*Ministero dell' Ambiente  
e della Sicurezza Energetica*

DIREZIONE GENERALE VALUTAZIONI AMBIENTALI

Oggetto: [ID: 9472] Nuova Diga Foranea del Porto di Genova. Ambito Bacino di Sampierdarena - P.3062. Valutazione preliminare ai sensi dell'art. 6, comma 9, del D.Lgs. 152/2006 e ss.mm.ii. Nota tecnica.

Tratto di diga da rimuovere e nuova configurazione

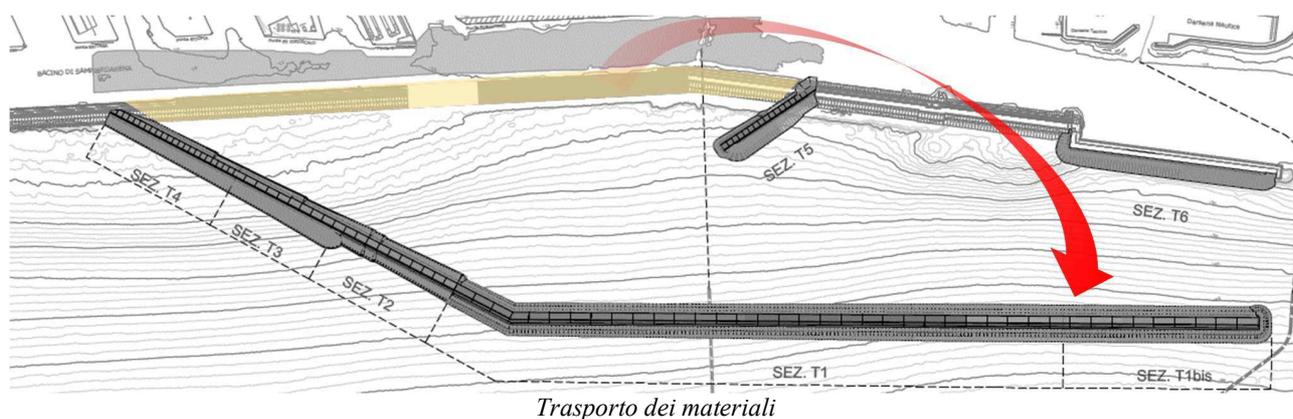
Con la modifica proposta, invece, il solo materiale proveniente dallo scanno verrà direttamente trasportato al sito di destinazione, e riutilizzato tal quale a formazione dello scanno d'imbasamento della nuova diga nell'ultimo tratto.

Il trasporto e lo scarico dei materiali avverrà tramite natante dotato di fondo apribile, con l'impiego di "gonne" mobili o altri accorgimenti per contenere la diffusione di torbidità. Il proponente precisa che *"L'esatta configurazione delle modalità di posa in opera per minimizzare gli effetti di torbidità sarà definita in sede di autorizzazione all'immersione ex art. 109 D.Lgs. 152/06"*.
